玄海原子力発電所第3号機  
燃料体(17行17列A型燃料集合体(ウラン・プルトニウム  
混合酸化物燃料))に係る設計及び工事計画認可申請について  
(審査会合における指摘事項の回答及び回答方針)

九州電力株式会社  
2023年 7月11日

### 2. 1. 1 下部端栓大テーパ化

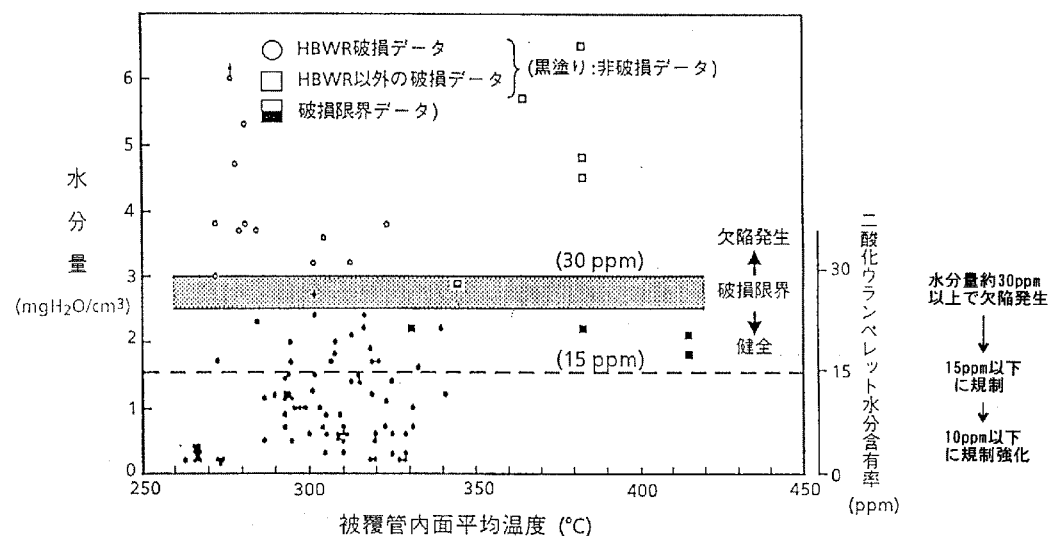
No.	年月日	指摘事項の内容
1	2023年4月4日	資料2-3 P286, 287 強度評価について、本申請のMOX燃料の評価結果であり、参考として現行MOX燃料の状態を示している、又は現行MOXの評価結果を示し、本申請のMOX燃料における変更点が影響ないということを示しているのか、評価方針について明確に説明すること。

項目		変更前	変更後	概要
燃料要素	下部端栓			燃料棒の振動抑制（フレットング摩耗低減）を図るため、大テーパ形状へ変更。

本設工認申請書における評価結果については、本申請対象のA型MOX燃料体の評価結果を記載している。なお、今回の設計変更により影響を受ける評価項目については、評価に用いるインプットに変更がないことを確認し、結果として現行MOX燃料と同じ評価結果となっている。

流水試験により測定された励振力が、下部端栓大テーパ化が適用されている既認可済の48GWd/tウラン燃料と同等であり、期待される振動抑制（フレットング摩耗低減）効果が得られていることを確認した。

流水試験により測定された圧力損失係数が、既認可済の48GWd/tウラン燃料体から有意な変化がなく、上部ノズル押えばね機能、スクラム時の健全性、DNB特性、水力振動特性に影響がないことを確認した。

下部端栓大テーパ化による質量変化は、現行A型MOX燃料と比べ、燃料集合体総質量（ kg）の0.1%未満とわずかであり、評価に用いるインプットの有効桁数未満であるため、評価に用いるインプットに変更がなく、燃料集合体の強度評価における上部ノズル押えばね機能、輸送及び取扱い時荷重（4G荷重）に影響がないことを確認した。

#### ・4.1.4.2 耐摩耗性（資料2-3 P330）

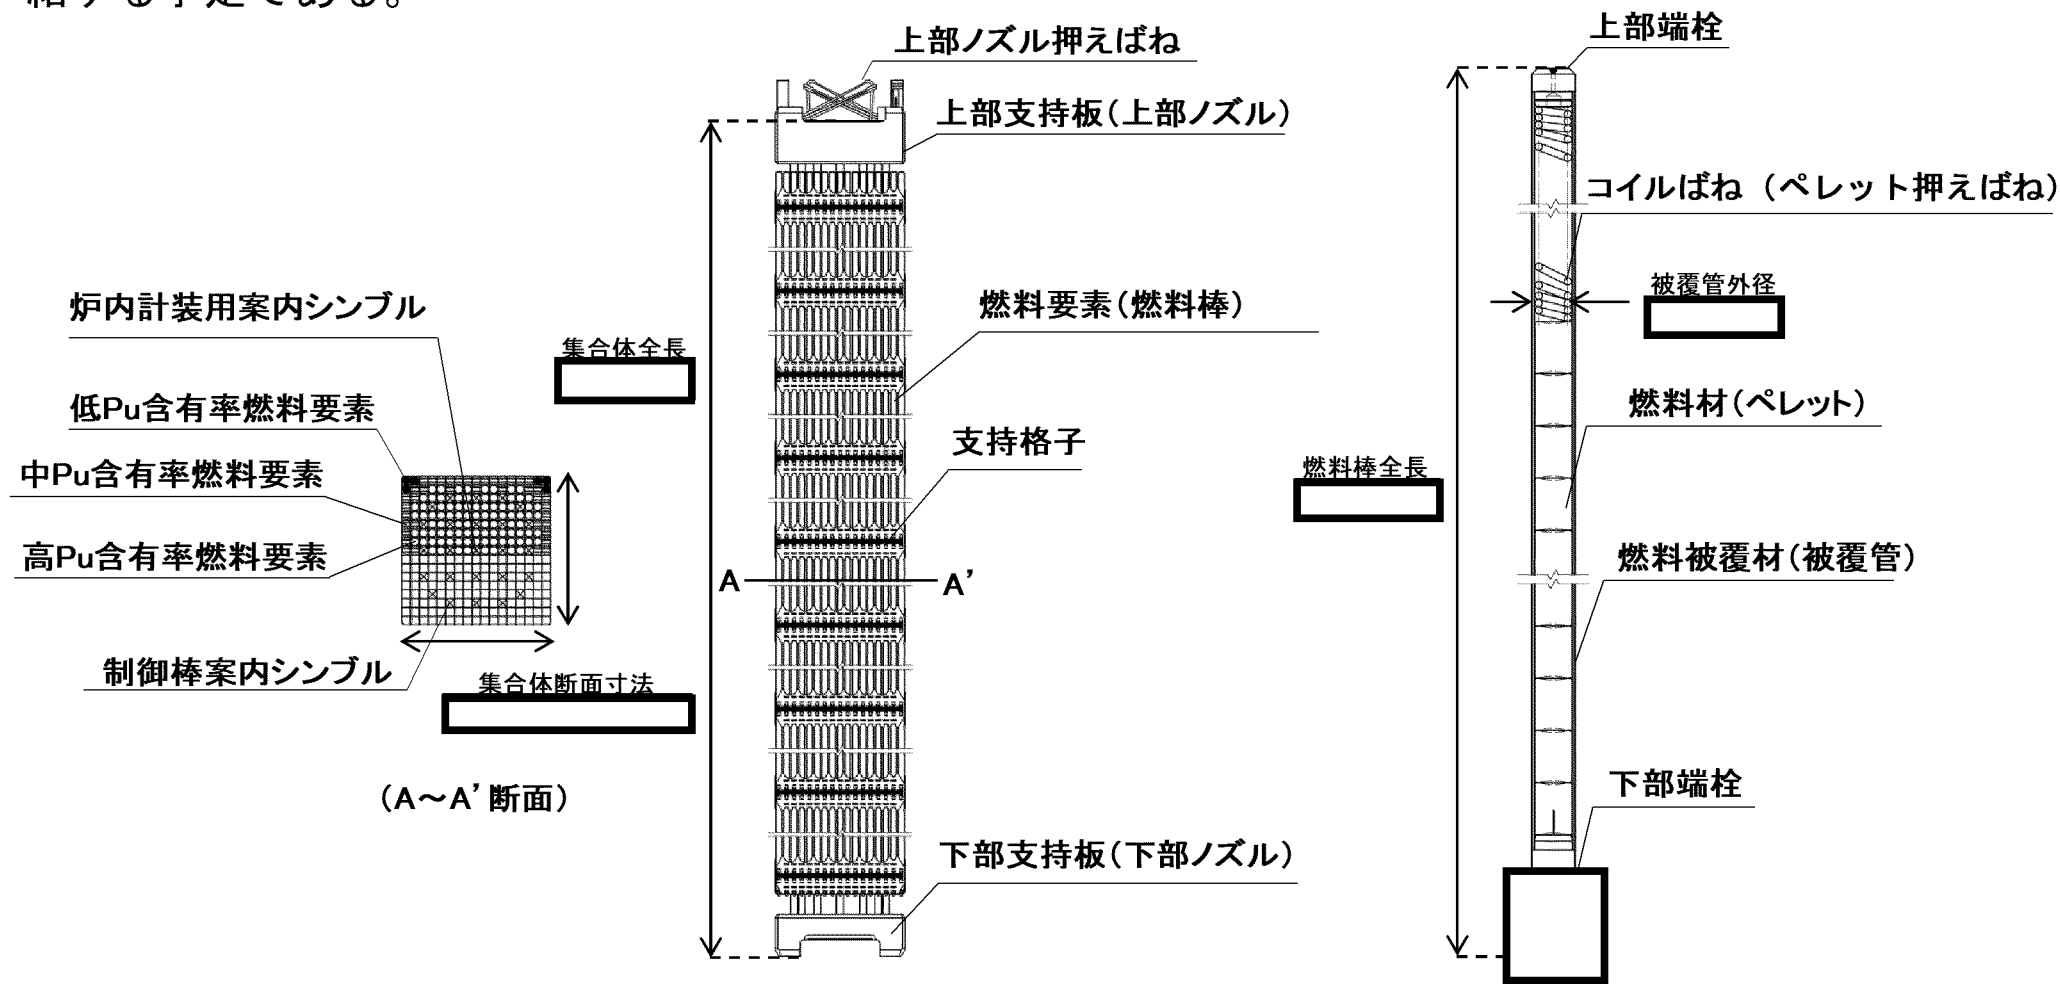
No.	年月日	指摘事項の内容
6	2023年4月4日	資料2-3 P330 耐摩耗性において、MOX燃料は二酸化ウラン燃料と同一の形状であるという記載について、大テーパ化するという方針であることがわかるように記載を適正化すること。また具体的な適合性の確認についても流水試験等の結果を踏まえて、記載を適正化すること。

燃料棒や支持格子の材料及び形状が二酸化ウラン燃料体と同等である旨及び本申請のMOX燃料体は、流水試験により、二酸化ウラン燃料と同様にフレッティング摩耗を起因とする漏えいの可能性の低減が図れていることが確認できている旨を記載する。

なお、励振力又は圧力損失係数と関連のある上記以外の項目についても、流水試験により影響を確認した旨を追記する。
